# GESTALTUNGSWETTBEWERB SAINT-LOUIS-PARK, VOLTANORD, BASEL

**Bericht des Preisgerichts**

November 2021

## 16 / MOSAIK

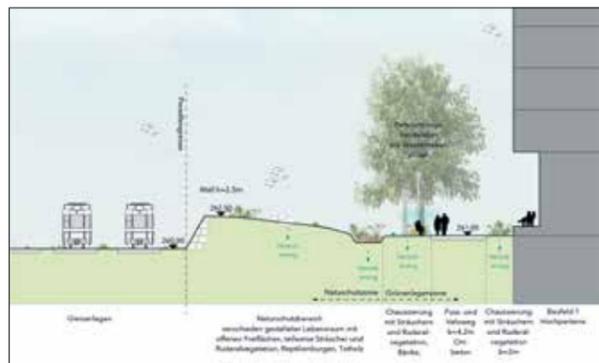
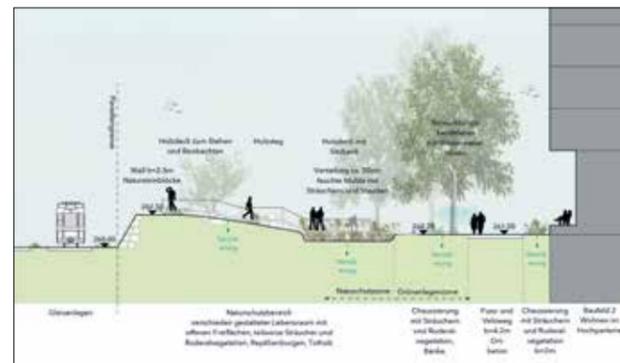
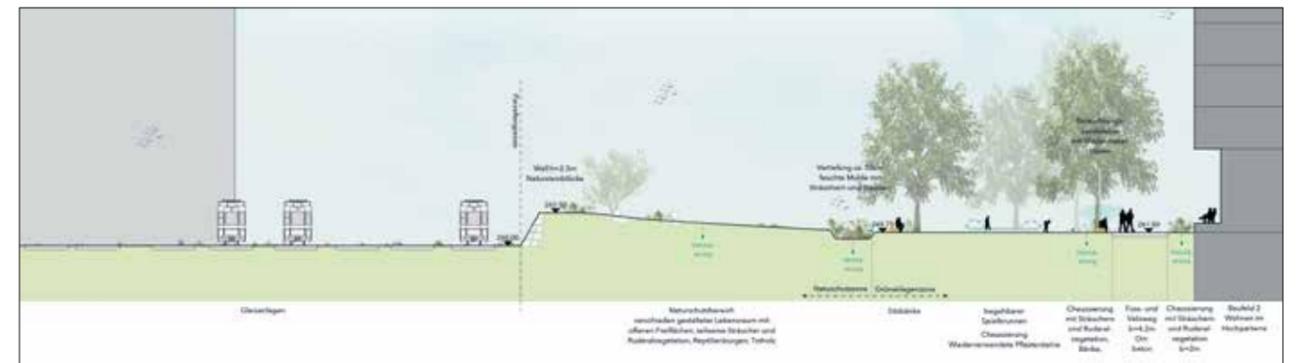
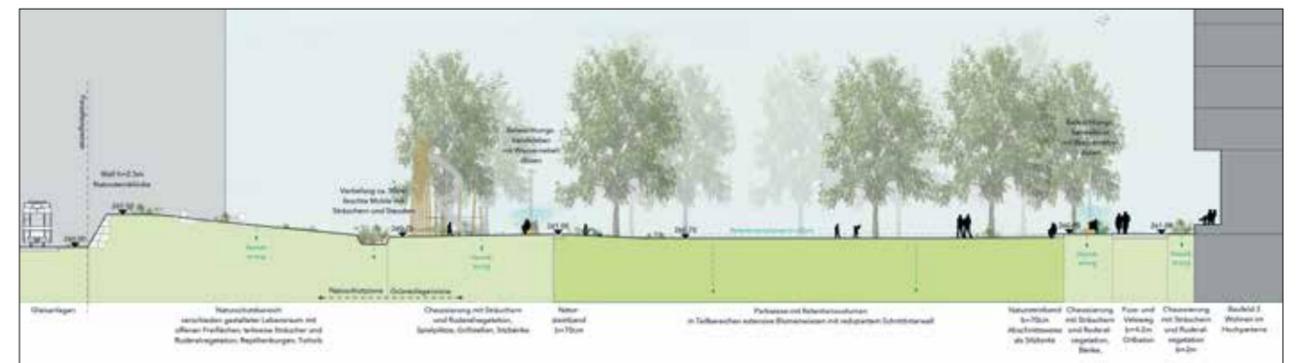
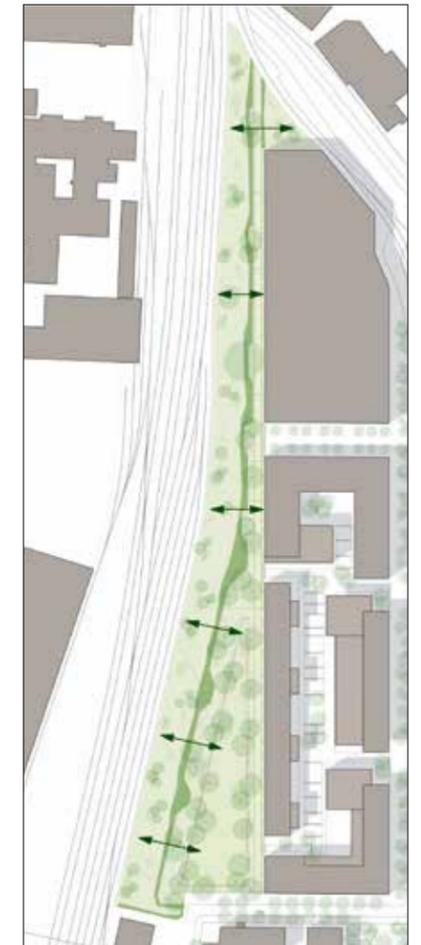
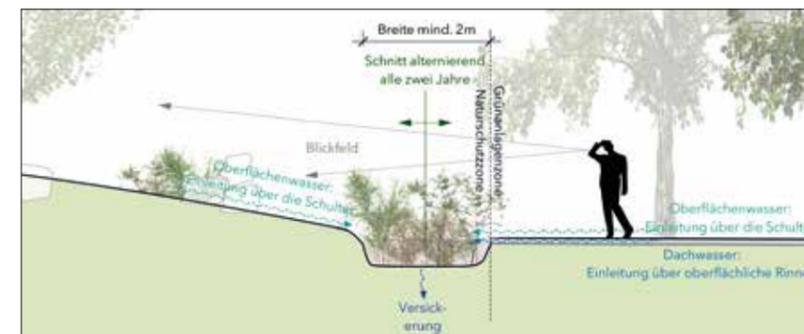
Mit einem grosszügigen, robusten und gestalterisch zeitlosen Vorschlag bietet der gelungene Entwurf Vielfalt auf verschiedenen Ebenen und überzeugt insbesondere hinsichtlich Nutzung, Regenwassermanagement und Umgang mit den Nutzungsgrenzen. Der Entwurf gliedert den Raum in die leicht gegen Westen bis zum Störfallwall ansteigende Naturschutzfläche, gefolgt von einem vielseitig bespielbaren Aktivitätsband und der grossen, baumgesäumten Parkwiese im östlichen Bereich. Mit dieser geschickten Gliederung gelingt es dem Team, die intensiveren Nutzungen im Abstand zu den Wohnungen zu platzieren und gleichzeitig eine attraktive Raumfolge zwischen eher offenen und stärker belebten Flächen zu erreichen. Vor der Fassade bietet ein lichter Baumfilter Schatten für die Wohnungen. Durch die klare Gliederung mit den extensiven Naturschutzflächen im Westen, der grossen Parkwiese im Süden und einem dazwischenliegenden Nutzungsband erschliesst sich der Park den Nutzenden intuitiv und lädt dennoch zum Entdecken ein. Gegen Norden verengt sich der Park unpräzise zur den Veloweg begleitenden Naturschutzfläche mit kleineren, wegbegleitenden Aufenthaltsnischen.

Vorbildlich gelöst ist die Ausformung der Grenze zwischen der Naturschutzzone und den frei nutzbaren Parkflächen. Den Schlüssel dazu bildet eine sorgfältig formulierte Übergangszone, welche auf der ganzen Parklänge als differenziert gepflegte hohe Vegetationsstruktur aus niedrigen Sträuchern/Stockausschlägen und Stauden in einer abgesetzten flachen Mulde ausgestaltet wird. Die Mulde dient zugleich der Parkentwässerung und kann optional für die Einleitung von Dachwasser aus den angrenzenden Baufeldern genutzt werden. Das einmal schmale, einmal aufgeweitete und mit Sitznischen sowie eingeschobenen Holzdecks ergänzte und ökologisch in die Umgebung eingebundene Vegetationsband schiebt sich als trennendes

und zugleich verbindendes Element zwischen die unterschiedlich genutzten Parkteile. Mit (im Querschnitt) häufig alternierenden Pflegemassnahmen bleibt stets genügend Abschirmung zur Naturschutzfläche, gleichzeitig bleibt der Sichtbezug zum Gleisfeld erhalten. Die Naturschutzzone kann über abgesetzte Holzstege erkundet werden. So wird der Begehungsdruck deutlich eingeschränkt und es entstehen zusammenhängende, wenig gestörte Bereiche, die den dort lebenden, teils trittempfindlichen Arten vorbehalten sind und dennoch erlebt und beobachtet werden können.

Die Naturschutzzone wird als ruderal geprägter Pionierlebensraum mit eingelagerten Trockengebüschen, Gleis-schotterinseln und zahlreichen Habitatstrukturen (Reptilienburgen, Totholz etc.) verstanden und schliesst die erwähnte Vegetationsstruktur sowie den als einfache, unterschiedlich breite Blocksteinmauer ausgebildeten Störfallwall gegen den Gleiskörper mit ein. Für die ökologische Vernetzung innerhalb des Projektperimeters und in die östlich anschliessenden Grün- und Strassenräume werden in den frei nutzbaren Parkteilen zusätzlich punktuell ökologische Mosaiksteine in Form von ruderal bewachsenen Chaussierungen, begrünten Natursteinpflasterungen oder auch Parkrasenflächen mit reduziertem Schnittintervall angeboten.

Die mit wiederverwerteten Materialien eingefasste Parkwiese wird von grosskronigen, alterungsfähigen Bäumen umsäumt. Die umlaufenden chaussierten Flächen mit zum Teil ruderalem Charakter eröffnen vielfältige Nutzungsmöglichkeiten für unterschiedliche Nutzergruppen. Jugendliche können grillieren, Kinder haben vielfältige Spielmöglichkeiten und die Wiese sowie verschiedene Sitzgelegenheiten laden zum Verweilen und Beobachten ein. Lärmintensivere Nutzungen wie Spielen und Grillieren sind bewusst auf der Westseite, von den Wohnungen entfernt, positioniert. Der geschätzte, kleine Verweilplatz bei der Trauerweide bleibt bestehen, könnte aber etwas einladender gestaltet werden und erfordert noch eine vertiefte Auseinandersetzung mit der topografischen Situation.

Die Belange des Naturschutzes, der Klimaresilienz und der ökologischen Anforderungen insbesondere an die Retention sind gut gelöst. Potential besteht noch in der Ausformulierung der Steglandschaft, welche – reduziert und optimiert – zu einem Markenzeichen des Ortes werden könnte. Auch die Angebote und die Verortung in der Nutzungszone sollten möglichst unter Mitwirkung des Quartiers präzisiert und gestalterisch geschärft werden. Nach dem Motto «Weniger ist mehr» wäre die Anzahl und Form der angedachten Stege und deren Materialisierung zugunsten einer entwurflichen Stärkung nochmals zu überarbeiten.

Der Projektbeitrag bietet aufgrund der klaren Nutzungsdifferenzierung beste Voraussetzungen für ein funktionierendes Miteinander von Mensch und Natur. Allerdings muss die starke Betonung der pionierhaften Lebensräume in der Naturschutzzone im Hinblick auf die ihr zukommende Funktion im regionalen Biotopverbund, das Vegeta-

tionsbild und die zukünftige Pflege hinterfragt werden. Ähnliches gilt für die als feuchte Hochstaudenflur konzipierte Vegetationsstruktur am Übergang der Nutzungszonen, welche im ruderal geprägten Kontext und aufgrund der kiesigen Bodenverhältnisse eher standortfremd daher kommt. Insgesamt erscheint die Ausgestaltung der Naturschutzzone noch etwas baukastenartig und beliebig. Eine vertiefte Auseinandersetzung mit dem Mikrorelief wäre erwünscht, sowohl bezüglich der ökologischen Standortvielfalt als auch der Einbettung der Holzstege.

Die Holzdecks müssten in Bezug auf die Störfallthematik und die Störungsfreiheit der Naturschutzzone überprüft werden. Das Verhältnis zwischen der dreieckigen Spielwiese und dem geplanten Nutzungsboulevard sowie die damit verbundene Zweiaxsigkeit werfen noch Fragen auf. Der Störfallwall weist eine Lücke zum Voltahaus auf, die jedoch ausserhalb des geforderten Projektperimeters liegt. Diese muss in der Weiterbearbeitung in Kooperation mit den Grundeigentümern SBB Immobilien geschlossen werden, wobei die Belange der stadträumlichen Situation und des Naturschutzes zu berücksichtigen sind.

- Überprüfung der Proportionen der Dreiecksform der Wiese, insbesondere der nördlichen Spitze und des Verhältnisses zwischen Aktivitätsband und Wiesenfläche

- Präzisierung und Entschlackung der vorgeschlagenen Nutzungen im Aktivitätsband
- Punktuelle Nutzungsaufwertung des nördlichen Parkteils unter Berücksichtigung der Naturschutzziele

- Reduktion der Holzdecks auf der Walkkrone. Diese müssen so ausgestaltet werden, dass sie nicht zu Aufenthaltsorten für Gruppen werden.
- Überarbeitung und Reduktion der Steglandschaft (inkl. der Holzdecks) um bestmögliche Störungsfreiheit der Lebensräume in der Naturschutzzone zu gewährleisten

- Überarbeitung des südlichen Parkabschlusses zum Strassenraum der Lysbüchelstrasse sowie Einbezug der EG-Nutzung des Baufelds 2.1
- Überarbeitung des südlichen Wallendes (Schliessung der Lücke zum Voltahaus; ausserhalb des Wettbewerbsperimeters)

- Überarbeitung der ökologischen Entwicklungsziele im Hinblick auf den Biotopverbund und den zu erwartenden Pflegeaufwand

# 15 / TEXTURE DU SOL

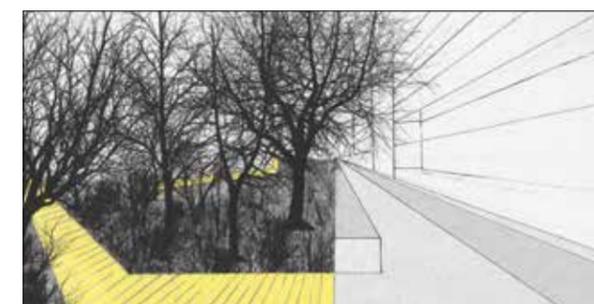
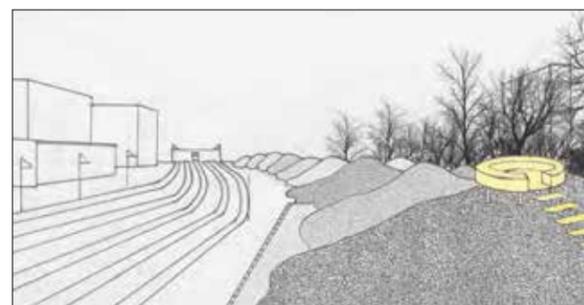
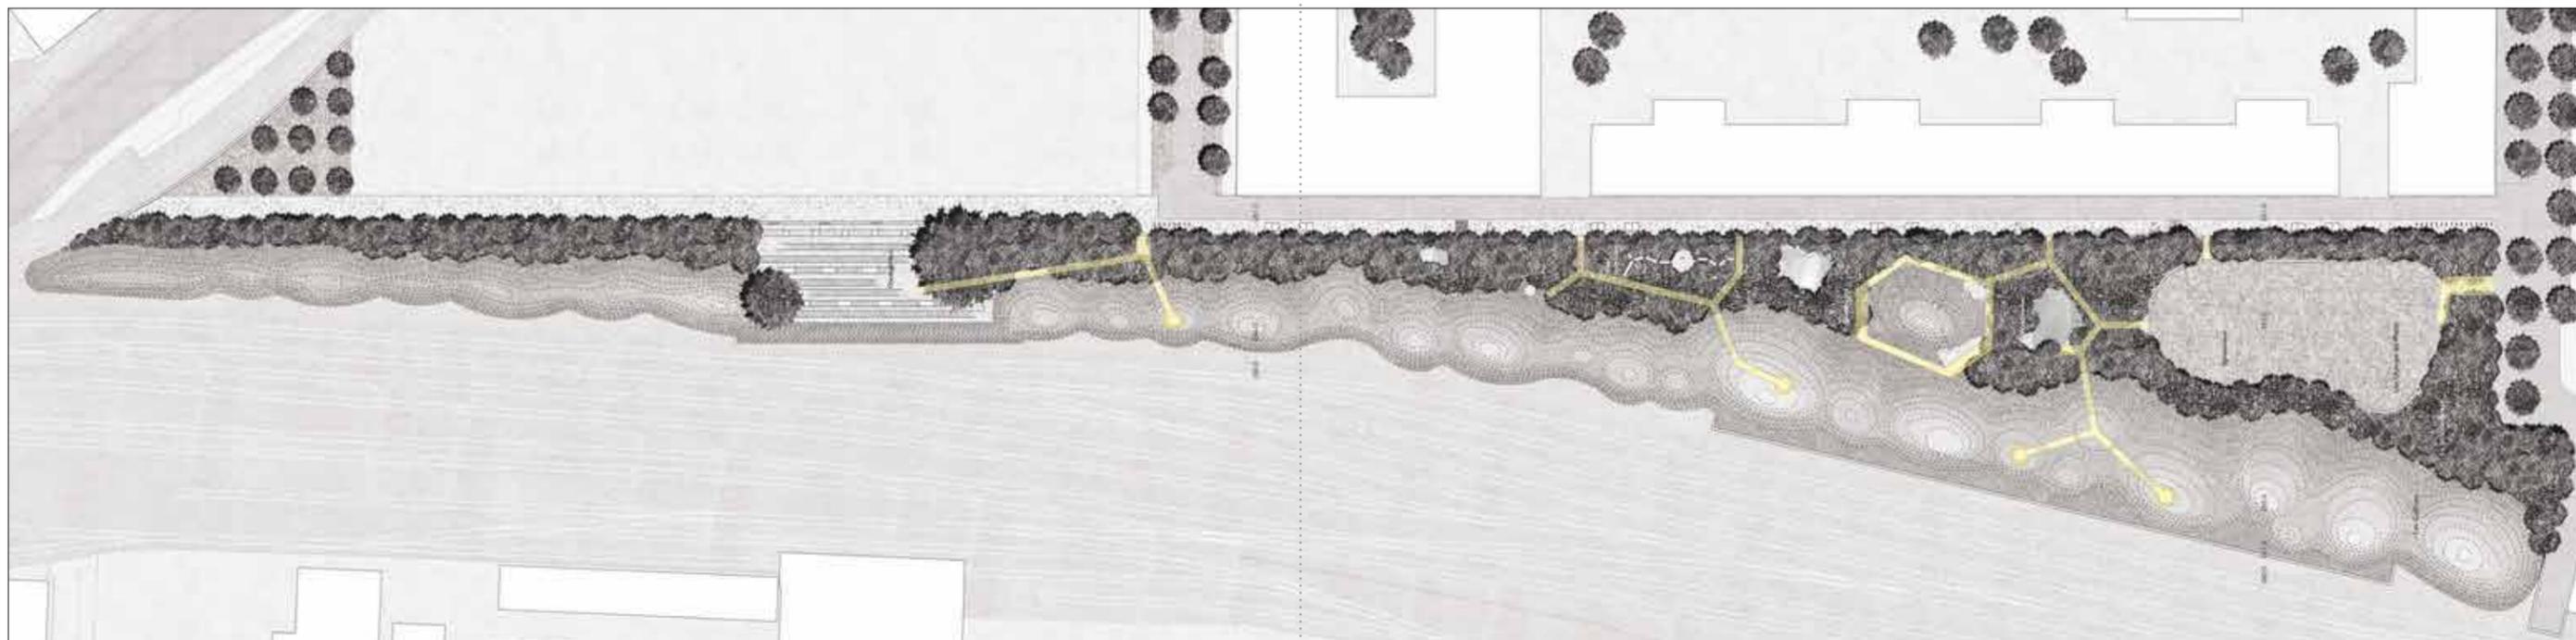
Allerdings sieht die Jury auch erhebliche Mängel: Die Gesamterschliessung entlang der Bebauung erscheint zu schmal und die Zugänglichkeit durch wenig Öffnungen in den Stadtwald (Mauerkante) wird als zu gering gesehen.

Kritisch diskutiert wurde die Stadtwaldidee auch hinsichtlich des schmalen Streifens im Norden und der geringen Nutzbarkeit der Flächen im Stadtwald in Konkurrenz zu den nicht betretbaren Stauden- und Unterholzbereichen. Gefragt wurde u.a.: Wo wollen Familien und ältere, Ruhesuchende Menschen sich in besonnten Bereichen treffen und aufhalten? Und wie kann in den feuchtschattigen Bereichen eine sinnvolle Vegetationsentwicklung im Biotopverbund trockenwarmer Lebensräume erreicht werden?

Fraglich erscheint auch, ob die artifizielle Hügellandschaft auf Dauer so erkennbar und ablesbar sein wird. Die Biotopvernetzung und die angebotenen Lebensräume auf verschiedenen Materialien, Böschungsneigungen, Spontanvegetation und Habitatstrukturen können funktionieren, werfen aber viele Fragen hinsichtlich Pflege und Nutzungsdifferenzierung auf, deren Beantwortung im Beitrag nicht erkennbar ist.

Die Durchdringung von frei nutzbaren Bereichen und Naturschutzflächen bzw. die aufgrund der Raumkomposition intuitiv kaum oder nur schwer erkennbare Abgrenzung der Naturschutzzone bilden grosse Unsicherheiten für die erfolgreiche Etablierung von funktionierenden Na-

turschutzflächen. Ein Grossteil der Hügellandschaft ist zwar der Naturentwicklung vorbehalten, die Naturschutzzone schliesst aber auch Teile des ansonsten frei nutzbaren Stadtwaldes mit ein. Andererseits ist auch ein Spielhügel vorgesehen. Zudem ist davon auszugehen, dass die Hügelkuppen unabhängig von ihrer Erschliessung mit Stegen und Aussichtspunkten eine grosse Anziehungskraft auf die Parkbesuchenden ausüben werden, mit den entsprechenden negativen Nutzungsfolgen für die zu schützende Flora und Fauna.

Die polygonalen Steganlagen sind grafisch interessant aber bezüglich Realisierbarkeit, Pflege und Unterhalt sowie Barrierefreiheit im Walddschungel zu hinterfragen. Auch die Aussichtspunkte könnten durchaus reduziert werden.

Allein Pflege und Unterhalt eines solchen Konzeptes stellen grosse Herausforderungen dar, deren Lösung weitere Ausarbeitungen benötigt. Insgesamt fordert dieser Entwurf ein ausgeklügeltes Bewirtschaftungskonzept besonders für das Stadtwaldareal, das ohne einen kontinuierlich hohen Pflegeaufwand rasch auch in einen sozialen dunklen Brennpunkt kippen kann.
